**AVIS RELATIF À LA PROTECTION
CONTRE LES EVENTUELS EFFETS NOCIFS ET NUISANCES
PROVOQUÉS PAR LES RAYONNEMENTS NON IONISANTS
GÉNÉRÉS PAR DES ANTENNES ÉMETTRICES STATIONNAIRES
Commune : SAINT-LEGER (LUX.) - Exploitant : TELENET GROUP
Référence exploitant : LX6062P**

Rapport n° 2284 / 2025

Adresse	Route de Mussy-la-Ville 6747 SAINT-LEGER (LUX.) (Saint-Léger (Lux.))
Coordonnées Lambert belge 72	243905E 32964N
Type d'implantation	Pylône
Exploitant	TELENET GROUP
Réf. du site de l'exploitant	LX6062P

Figure 1 : Vue en plan des lieux de séjour et des points de contrôle

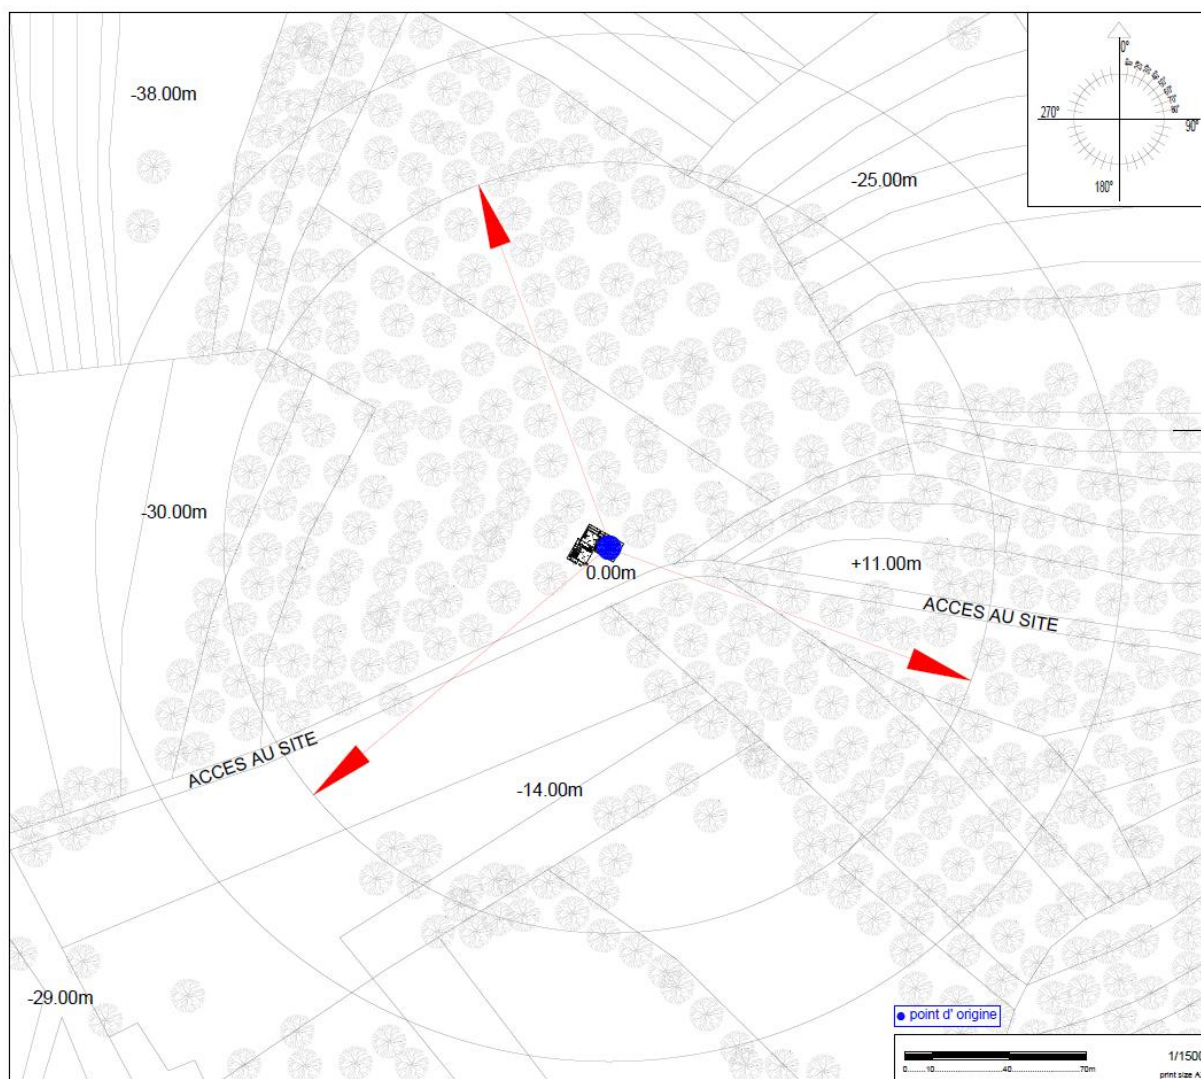
En ce qui concerne les antennes de l'installation mentionnées dans le tableau 1, la distance maximale à laquelle la limite pourrait être atteinte, à l'extérieur, est égale à 126,0 m. S'il n'y a pas de LS à une distance inférieure, les antennes respectent forcément la limite d'immission.

Dans le cas des LS situés à l'intérieur des bâtiments, une atténuation d'obstacle est prise en compte et il en résulte que la distance maximale à laquelle la limite pourrait être atteinte se réduit à 89,8 m.

Figure 2 : Vue en plan des installations d'antennes dans un rayon de 300 mètres autour de l'installation faisant l'objet de la demande d'avis

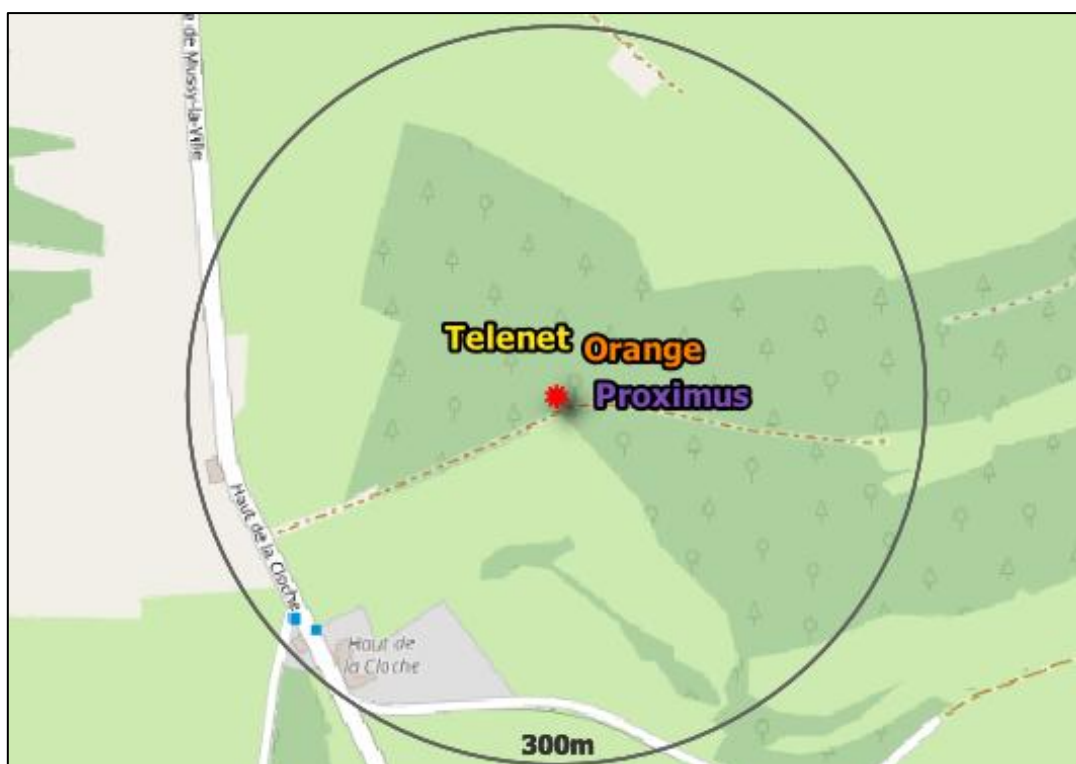
Compte tenu des considérations ci-dessus, il apparaît que l'intensité du rayonnement électromagnétique généré, dans les lieux de séjour situés dans un rayon de 300 mètres autour de l'installation référencée dans le paragraphe 2, par l'ensemble des antennes émettrices stationnaires de l'ensemble des exploitants du même site d'antennes émettrices stationnaires respecte la limite fixée à l'article 4, § 2 du décret.
